Stadt Cottbus, Fachbereich Umwelt und Natur

Fachbehördliche Stellungnahme „Gewässerausbau Cottbuser See, Teilvorhaben 2 – Herstellung des Cottbuser Sees“

09.06.2015

Grundwasser und Gräben

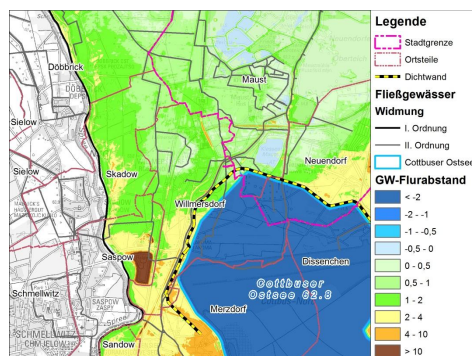
- GW-Stände bei Zielwasserstand 62,5 i.A. keine negativen Auswirkungen
- Auswirkung Zielwasserstand Schwarzer Graben
 - Rückstau Siedlungsgraben Maust
 - Rückstau Gräben Lasszinswiesen u. Willmersdorf?
 - Ablehnung Ausbau Schw. Graben
- Willmersdorf
 - Hoher Grundwasserstand
 - Ausbau Binnengraben 1
